**Verslag huishoudelijke elektrische installatie op laagspanning en zeer lage spanning****Algemeen:**

Referentie: 006-20260813-04	Datum controle: 13/08/2026
Keurder: 006

Eigenaar: Onbekend	EAN-code: 541448820040716334
Adres installatie: Houtseweg 125, 2340 - Beerse	Nummer teller(s): 1sag3100742198
	Distributienetbeheerder installatie: Fluvius
Datum uitvoering installatie: ☒ Vóór 01/10/1981 ☐ Tussen 01/10/1981 en 01/06/2020 ☐ Vanaf 01/06/2020	
Type: ☒ Woonenheid ☐ Niet-huishoudelijk ☐ PV ☐ Batterij ☐ Laadpaal

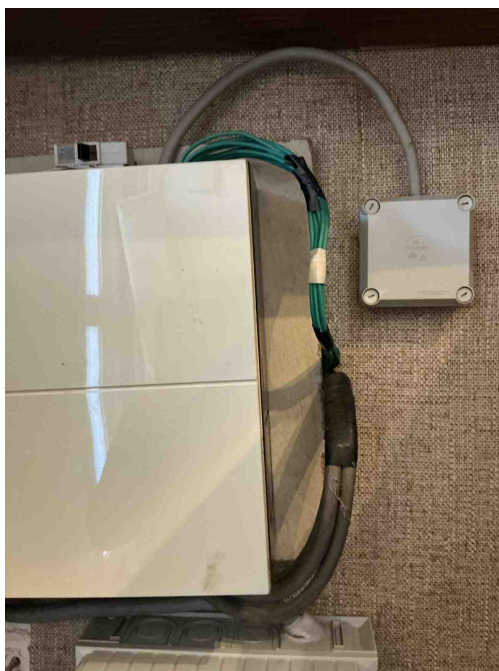
T11 - De contactdozen waarvan de toegekende stroomsterkte maximaal 16A en de toegekende spanning maximaal 250V bedraagt en niet bedoeld zijn voor de voeding van een of meerdere verbruikstoestellen voor een specifiek doel en niet geplaatst zijn in of op schakel- en verdeelborden, beschikken niet of IPXX-D (incl. gemeenschappelijke delen residentieel geheel) (Boek 1: 4.2.2.3/5.3.5.2).

Opmerking: O.a. links van kWh-meter, woonkamer, keuken

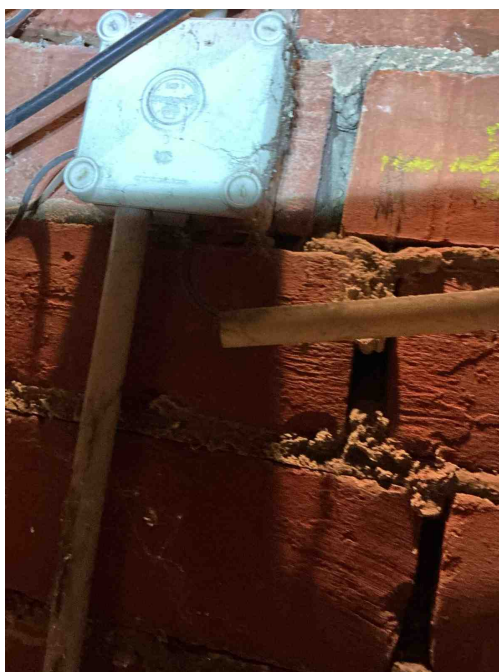
C21 - Het gebruik van geleiders van het type VOB, zonder bijkomende afscherming is niet toegestaan (Boek 1: 5.2.9.6).
Opmerking: O.a. rechts van bord1, zolder

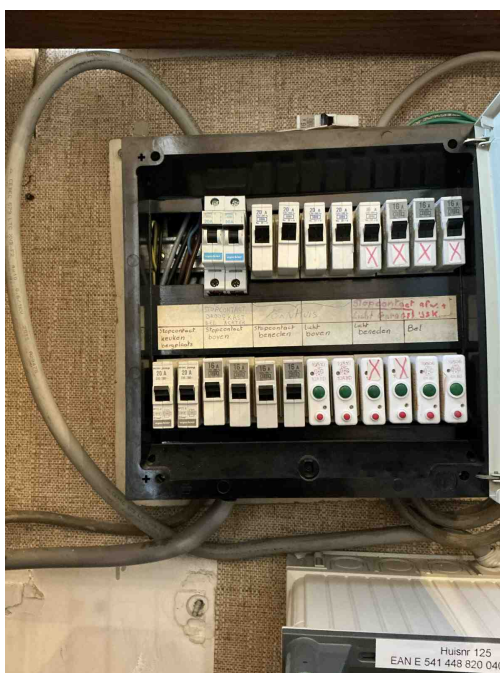
C21 - Het gebruik van geleiders van het type VOB, zonder bijkomende afscherming is niet toegestaan (Boek 1: 5.2.9.6).
Opmerking: O.a. rechts van bord1, zolder

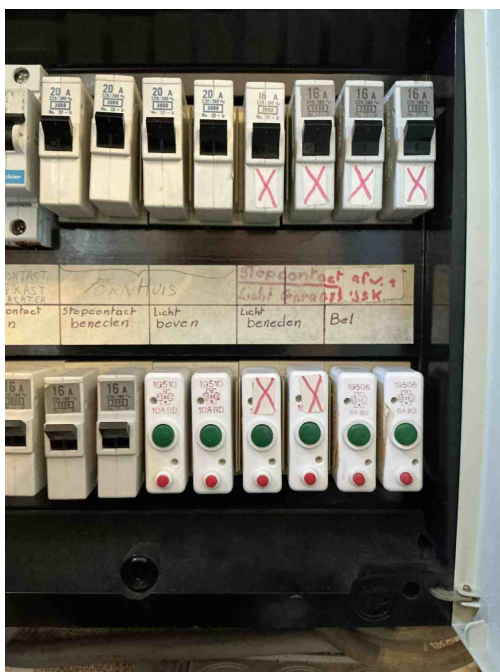
B06 - Het elektrisch verdeelbord heeft niet de minimale beschermingsgraad IPXX-B in een gewone ruimte (Boek 1: 4.2.2.3).
Opmerking: O.a. bord1

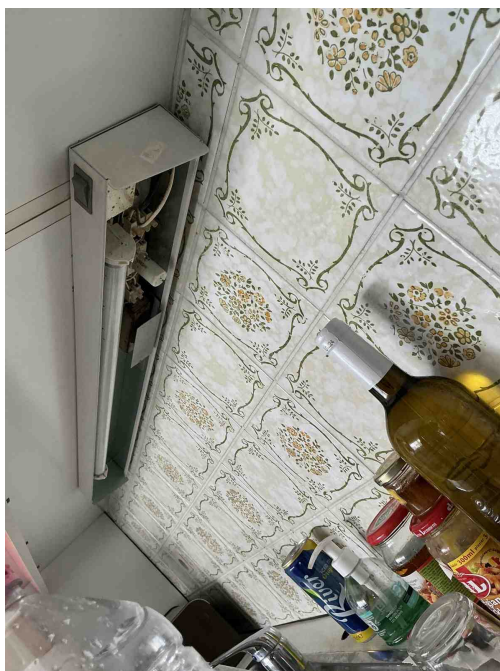
D08 - De nodige markeringen op de beveiligingstoestellen ontbreken of zijn onleesbaar (Boek 1: 5.3.5.5).
Opmerking: O.a. penautomaten zonder curve of kortsluitstroom

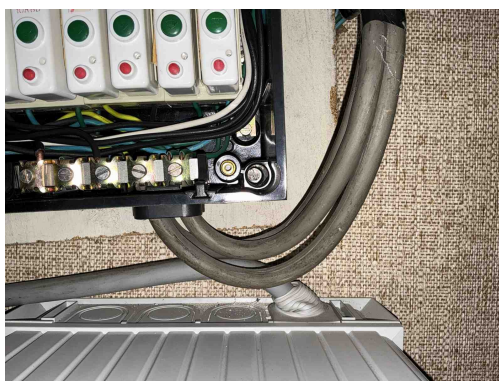
T21 - Het elektrisch materieel is niet geplaatst volgens de voorschriften van de fabrikant/ regels van goed vakmanschap . (Boek 1: 1.4.1.3)

Opmerking: O.a. schroeven bord1, lamp inkomhal, lamp slaapkamer 4

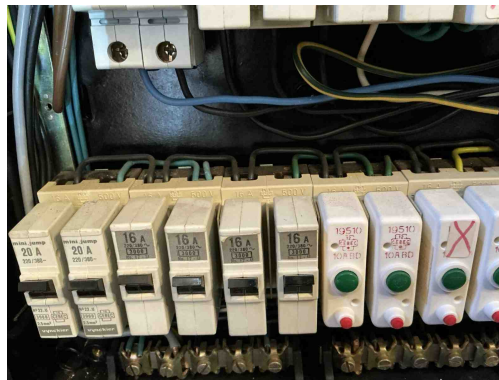
T21 - Het elektrisch materieel is niet geplaatst volgens de voorschriften van de fabrikant/ regels van goed vakmanschap . (Boek 1: 1.4.1.3)

Opmerking: O.a. schroeven bord1, lamp inkomhal, lamp slaapkamer 4

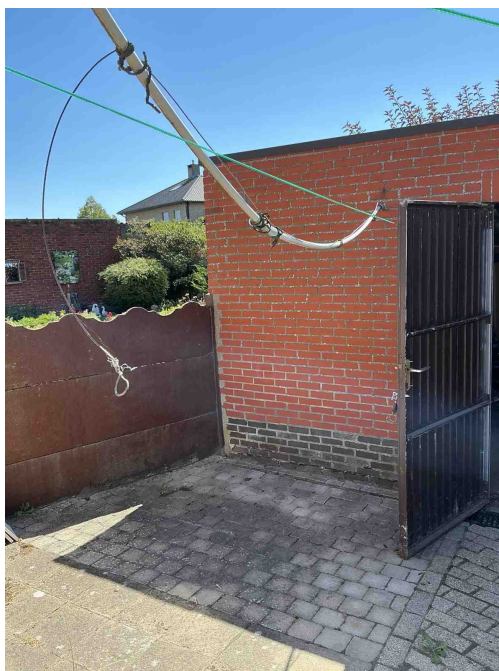
B24 - De sectie van de interne bekabeling van het elektrisch bord is niet aangepast aan de te verwachten stroom (Boek 1: 4.4.1.1/4.4.1.2).

Opmerking: Is geen 6mm²

C04 - De waarde van de beveiliging tegen overbelasting is niet in overeenstemming met de leiding of verbruiker stroomafwaarts (Boek 1: 4.4.1.1).

Opmerking: O.a. houders penzekeringen van Max 16A

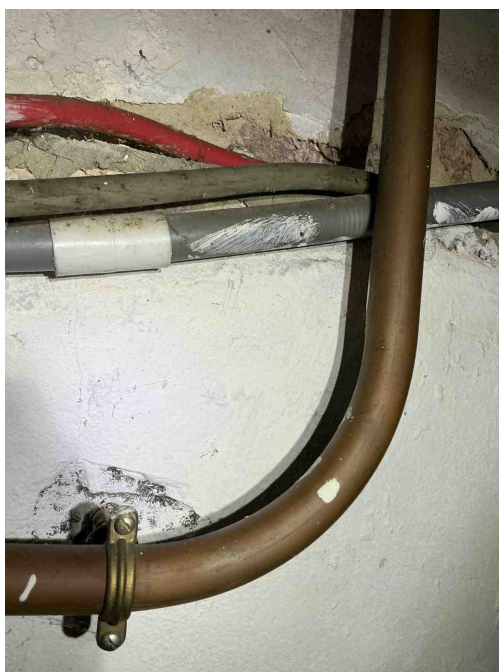
C13 - Onvoldoende bevestiging van de leiding(en) (Boek 1: 5.2.9.5).
Opmerking: O.a. buiten

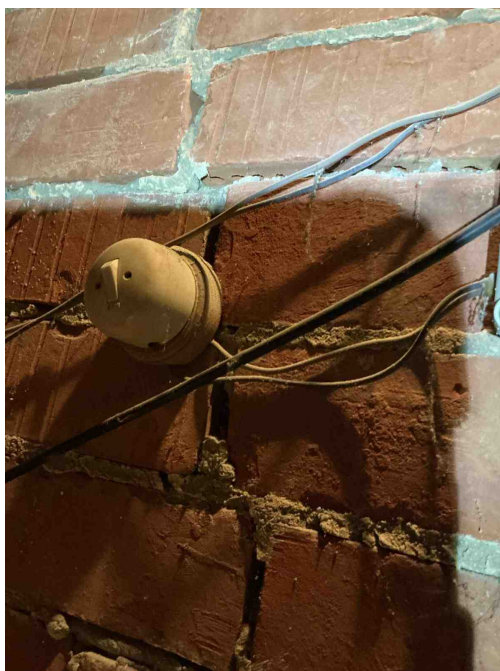
C24 - De afstand tussen de elektrische leiding(en) en niet elektrische leiding(en) is onvoldoende (Boek 1: 5.2.8).
Opmerking: O.a. kelder

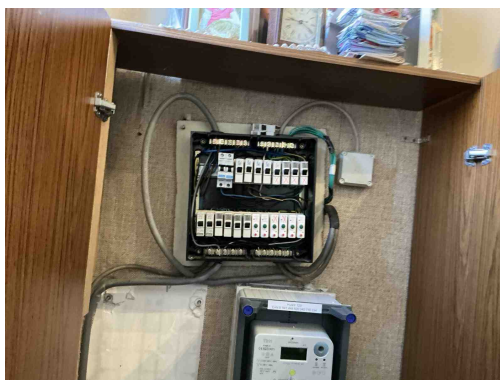
T13 - Opbouwcontactdozen en/of -schakelaars zonder achterplaatje mogen niet rechtstreeks op een brandbare ondergrond bevestigd worden (Boek 1: 4.3.3.5).

Opmerking: O.a. zolder
